ÚZEMNÍ PLÁN MĚSTA BRNA

Textová část Odůvodnění

Kapitola 18 Rozhodnutí o námitkách (včetně odůvodnění)

Svazek Nb8 *(bez osobních údajů)*

Přípomínka číslo 1 (zákres)

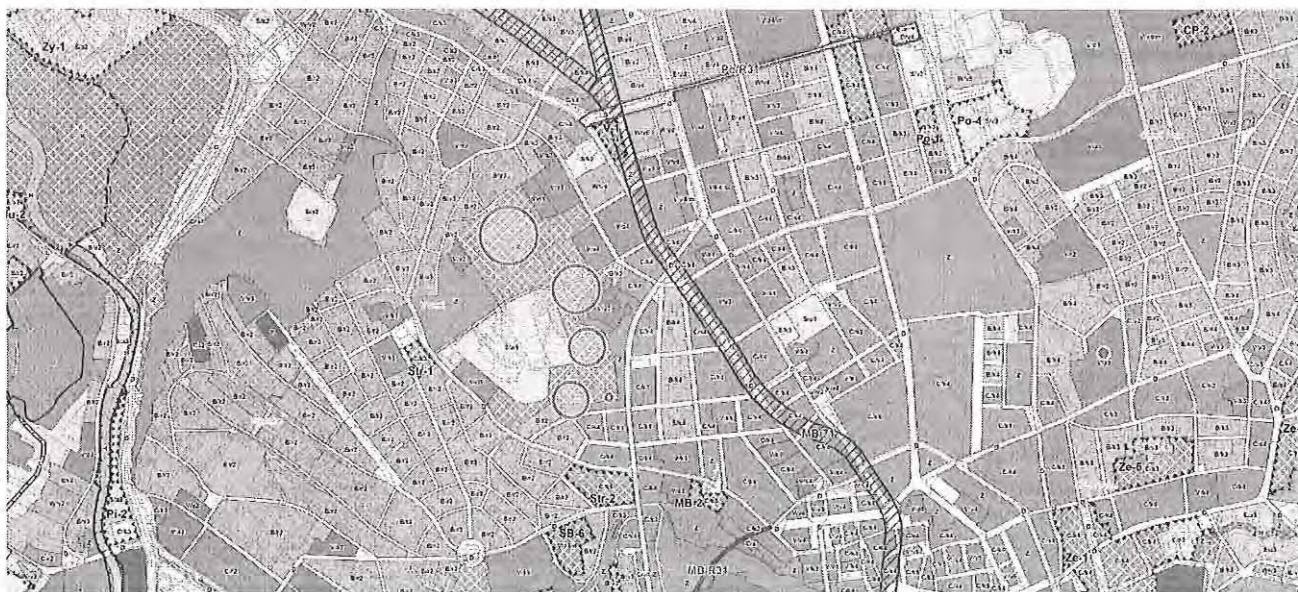
Nesouhlasím s navrhovanou změnou plochy zahrádek na Kraví hoře na plochu veřejné zeleně a s plánovaným rušením zahrádkářských kolonií. Zahrádkářské kolonie jsou dlouhodobě významným prvkem ekologické stability v blízkosti centra města. Je zde prokázán výskyt řady zvláště chráněných zvířat- ptactvo, hmyz, plaz, stovky letitých stromů významně ovlivňuje klima oblasti. Zahradničení, které je v moderních městech podporováno je aktivita, která umožňuje aktivní relaxaci občanům každého věku. Péče o zahradu podporuje ekologické smýšlení a výrazně zlepšují kvalitu života lidí z bytových domů. Zahrádky na Kraví hoře navštěvují denně stovky občanů bydlících v blízkém okolí.

Námítka číslo 1 (zákres)

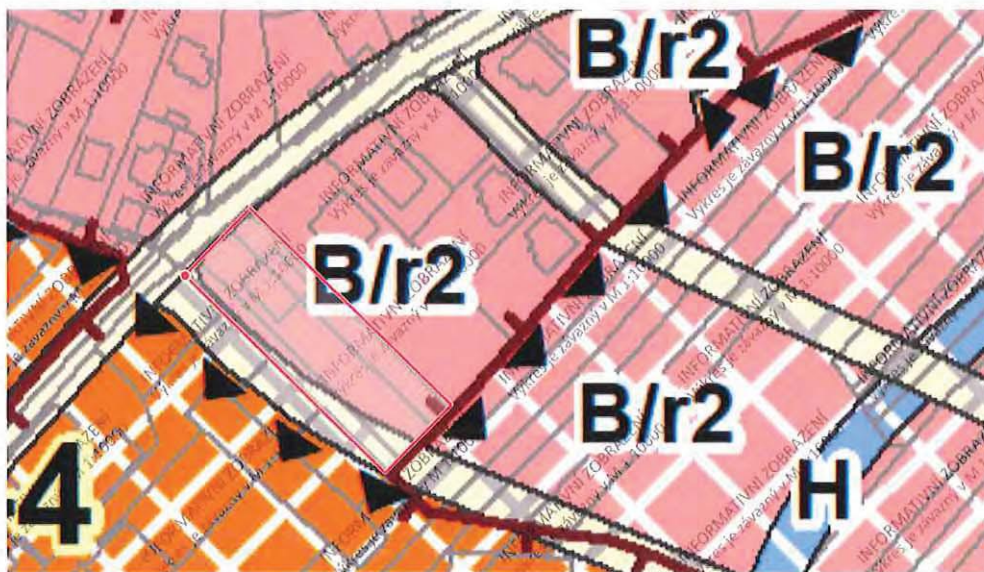
Podávám námítku proti navrhovanému umístění komunikace na pozemcích [redacted] v k.ú. Bosonohy. Tyto pozemky tvoří spolu s pozemkem [redacted] oplocený celek a spolu s rodinným domem umístěným na těchto pozemcích slouží ke klidnému bydlení a plní funkci okrasné a užitkové zahrady. Realizace komunikace na těchto pozemcích by vedla k neúměrnému zvýšení hlučnosti a prašnosti a ztrátě klidného bydlení.

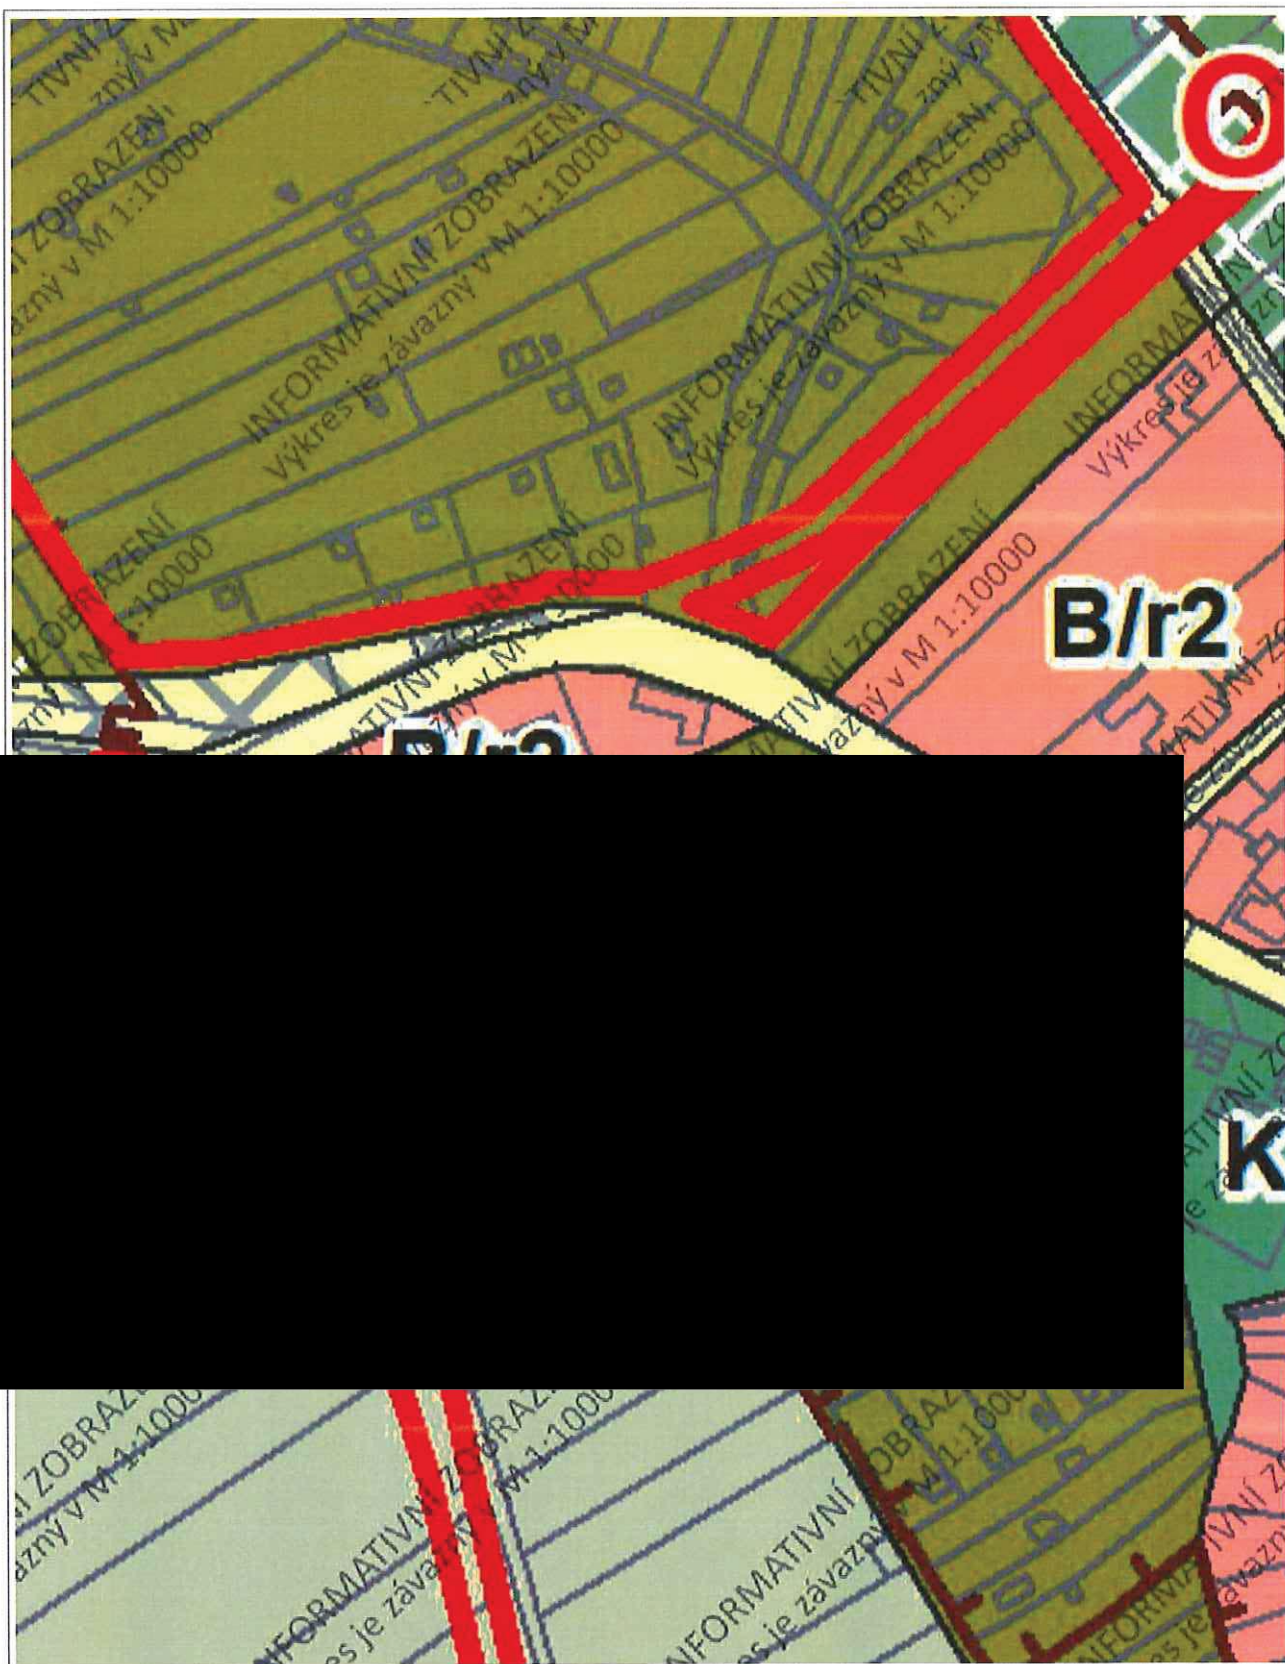
S ohledem na uvedené navrhuji změnu části pozemku parcely č. [redacted] kat. úz. Medlánky v hloubce cca 30 m od příjezdové cesty (p. č. [redacted] z „plochy zahrádek“ na „plochu bydlení“.

SITUACE -ŠIRŠÍ VÝŘEZ Z NÁVRHU ÚZEMNÍHO PLÁNU

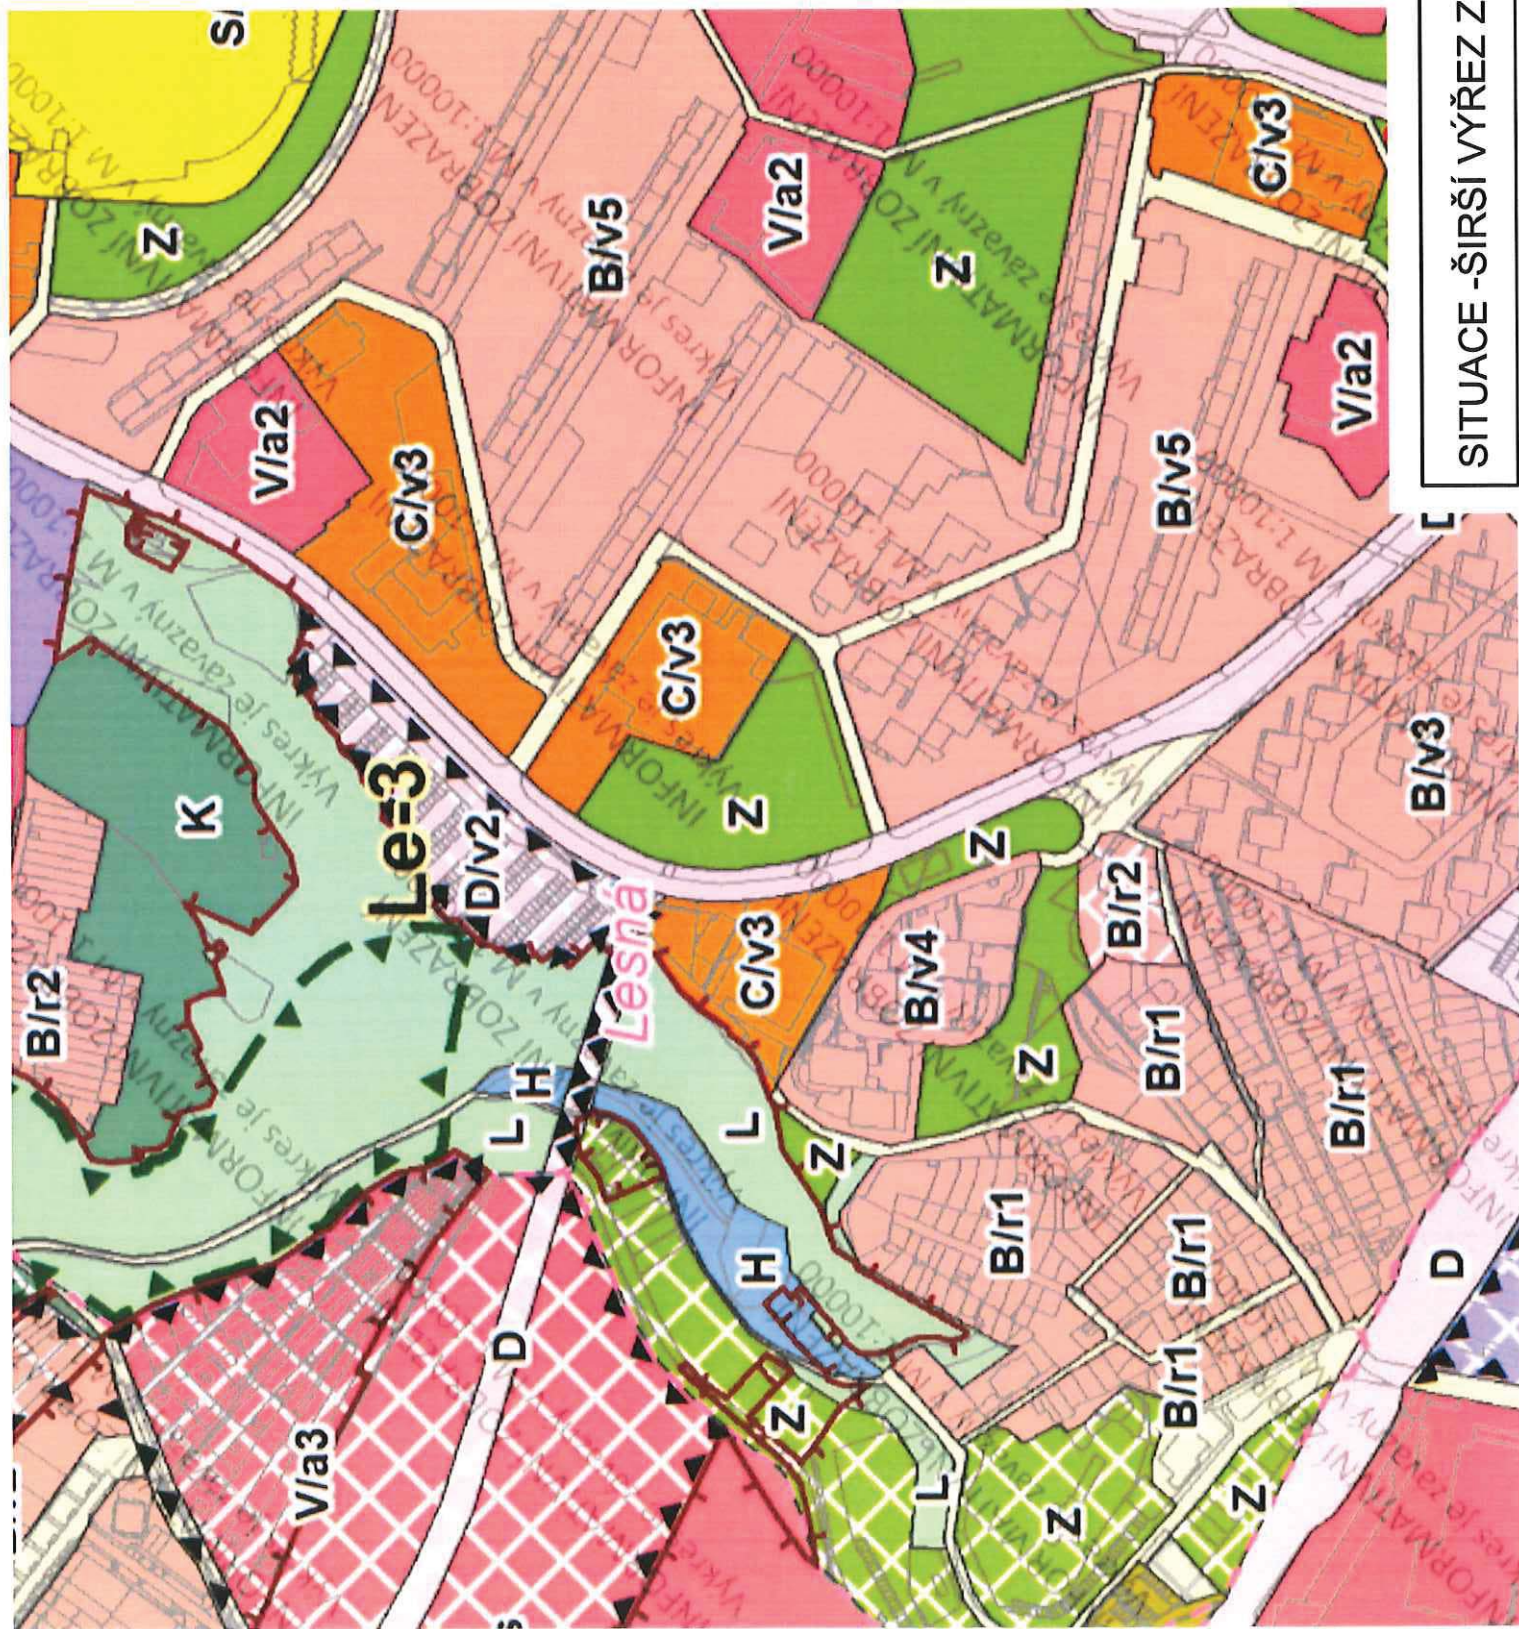
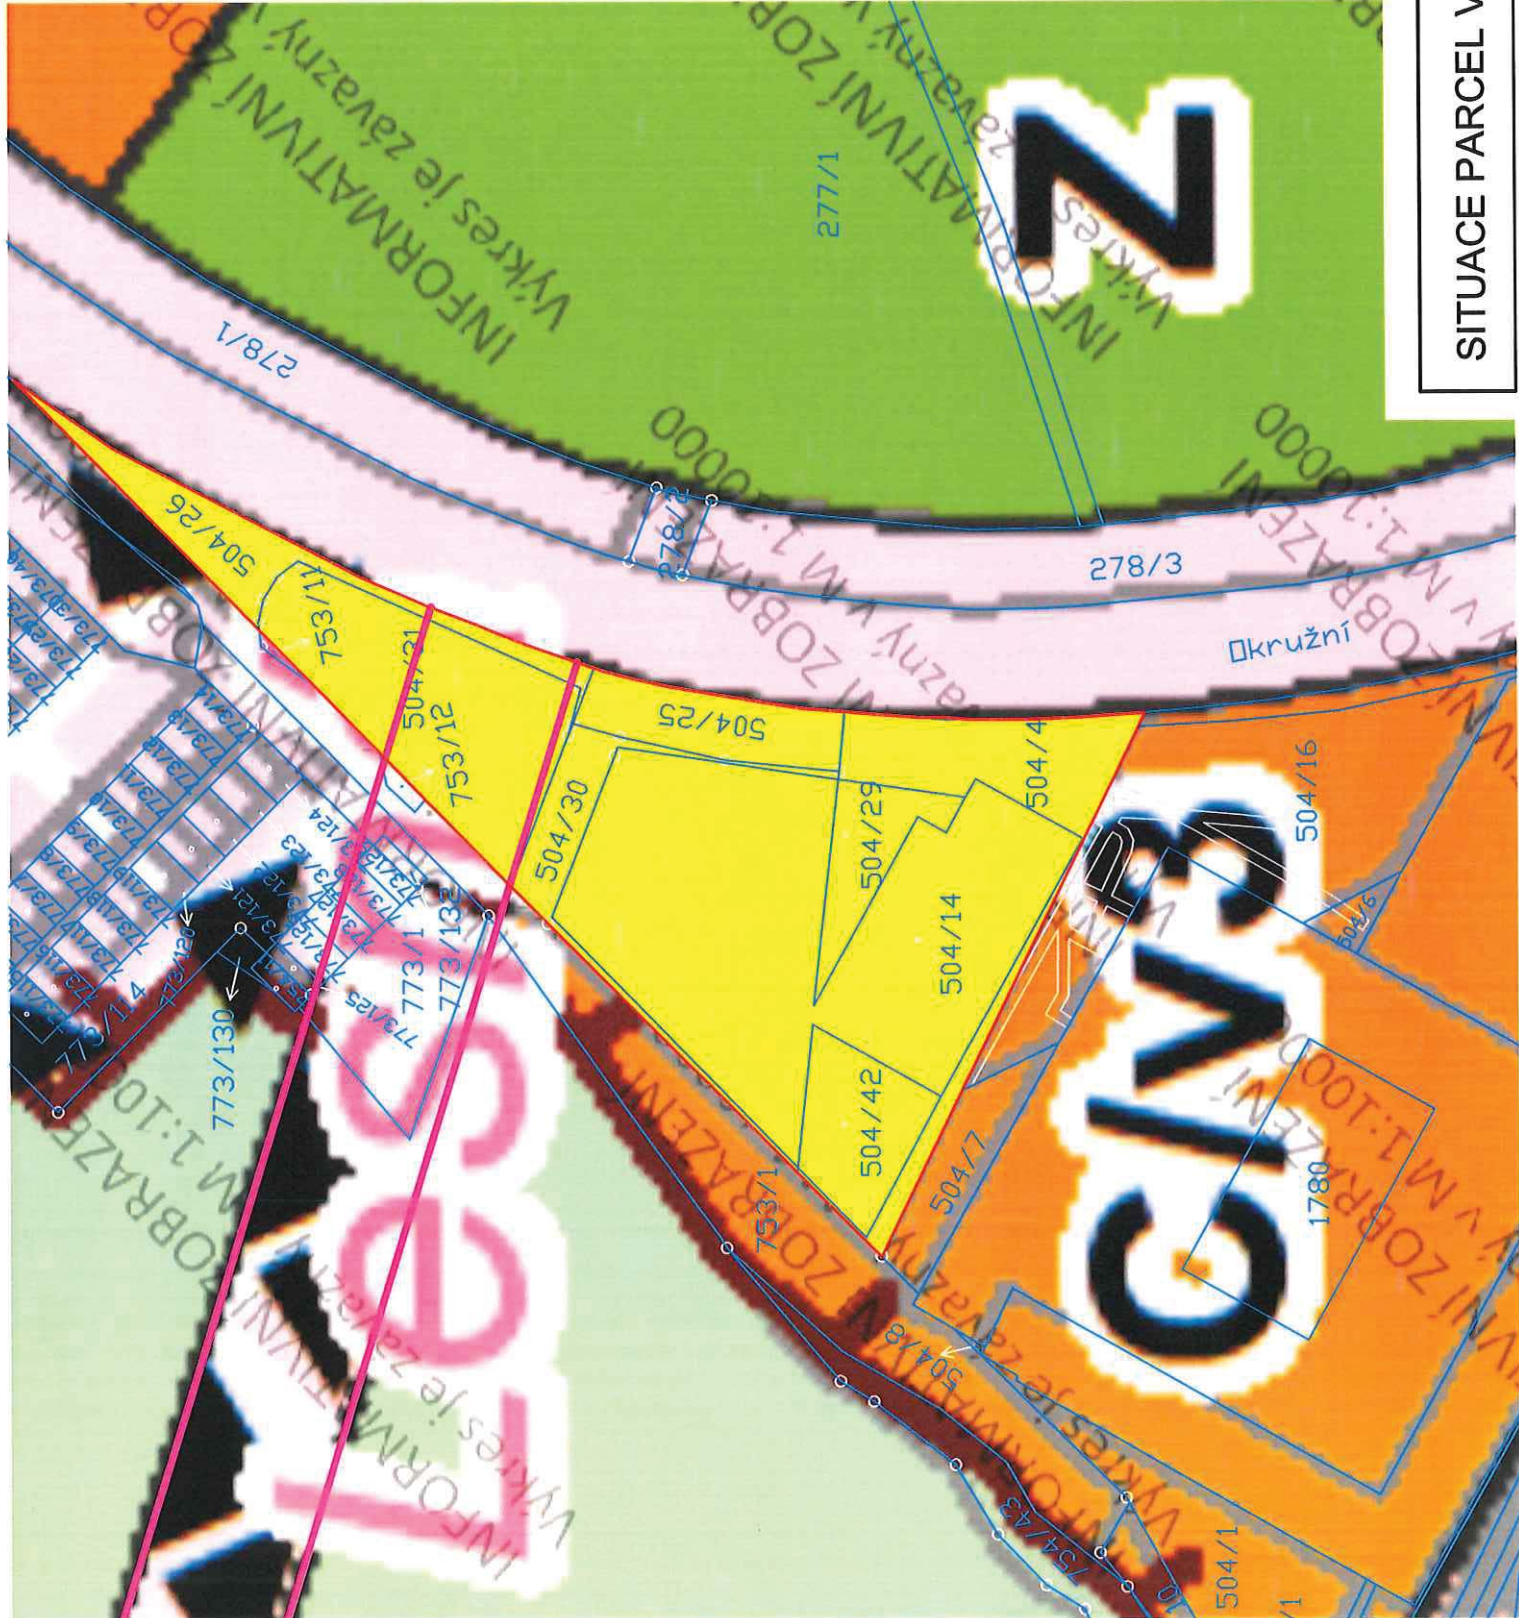
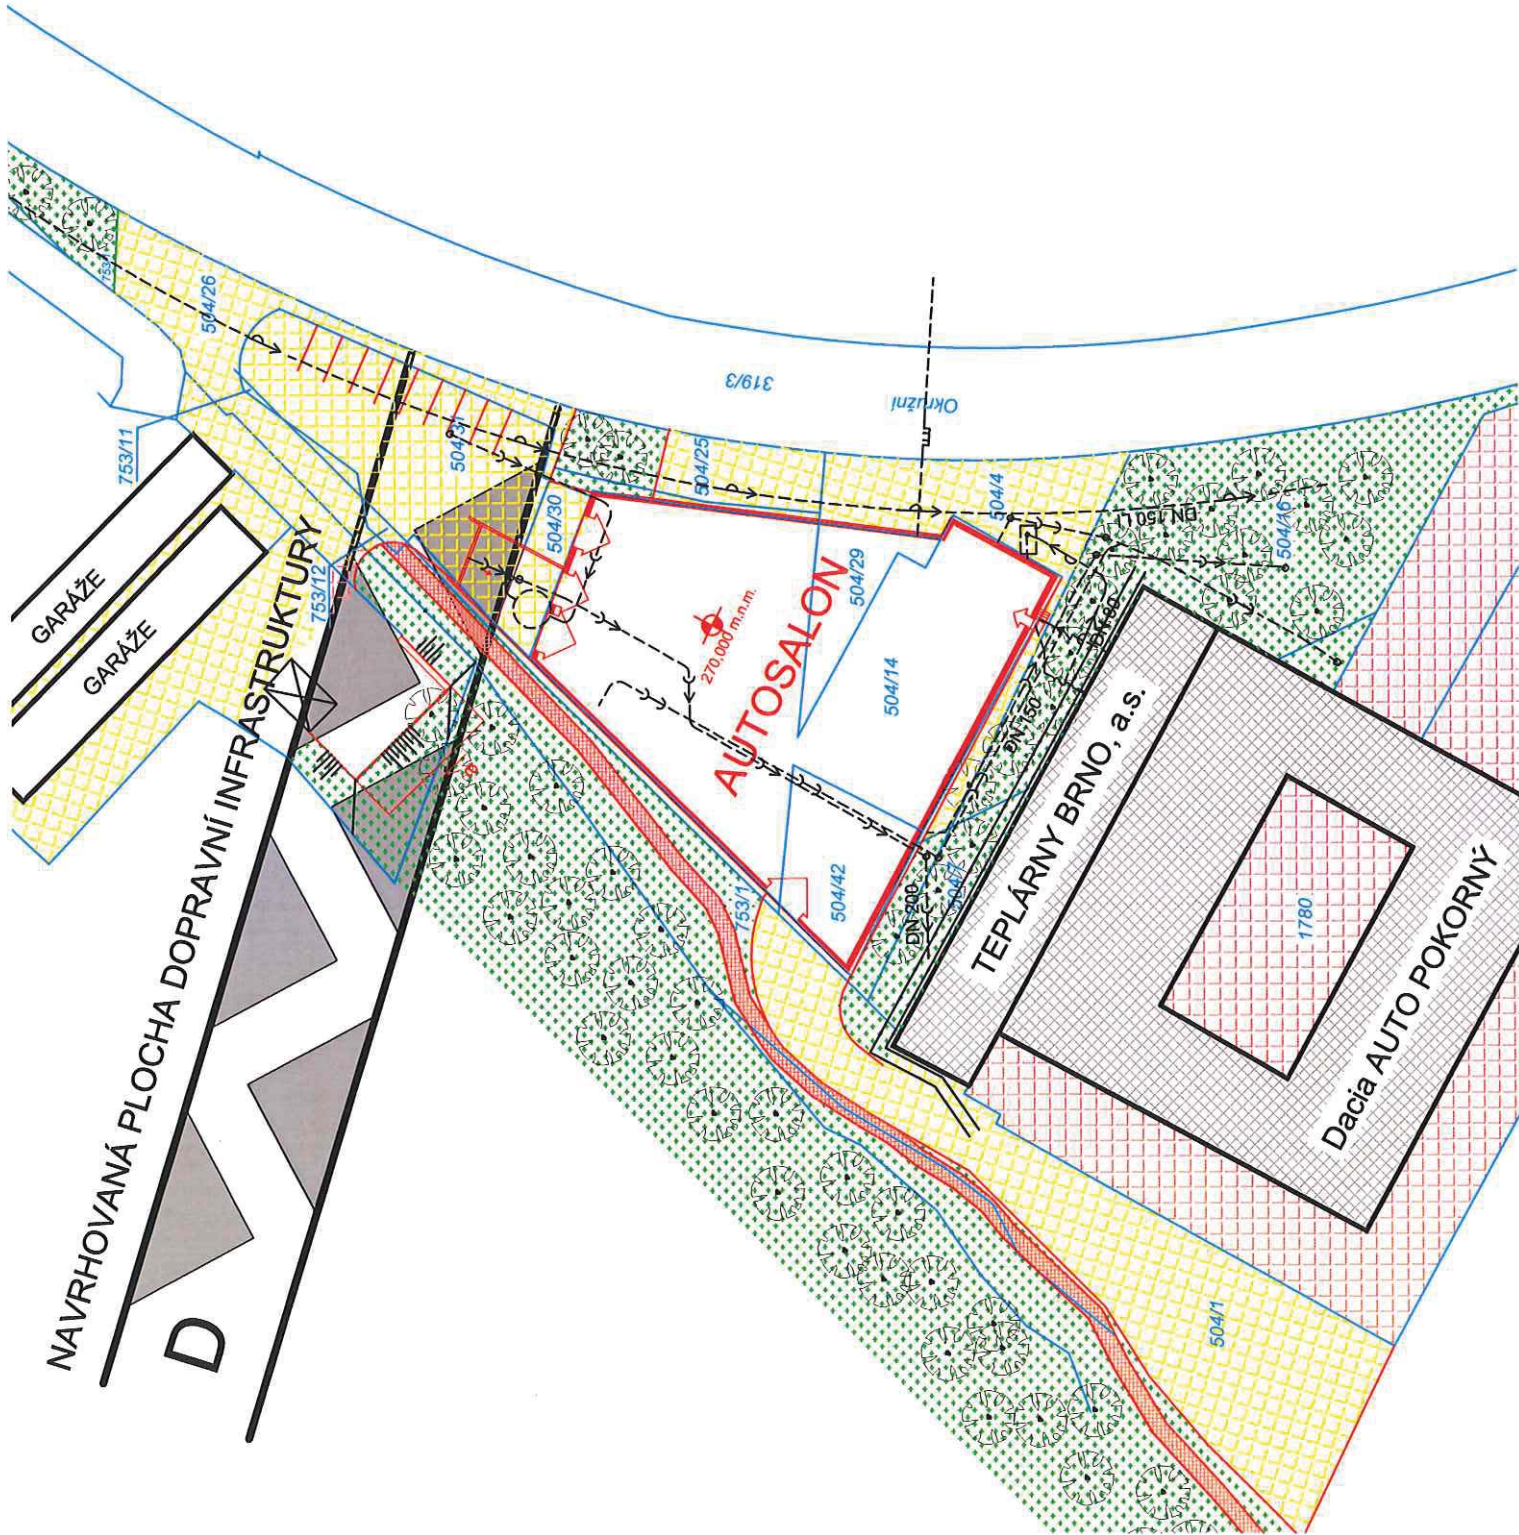
Navrhovaná stavba dopravní infrastruktury zcela znemožní řádné užívání uvedených staveb a je pro společnost likvidační.

Žádám, aby část navrhované plochy dopravní infrastruktury na pozemku p. č. 754/22, k. ú. Lesná byla navržena za stávajícími garážemi, které s podivem zhotovitel návrhu ÚPmB nelikviduje, ev. na části volného pozemku 504/7 a 1780, k. ú. Lesná.
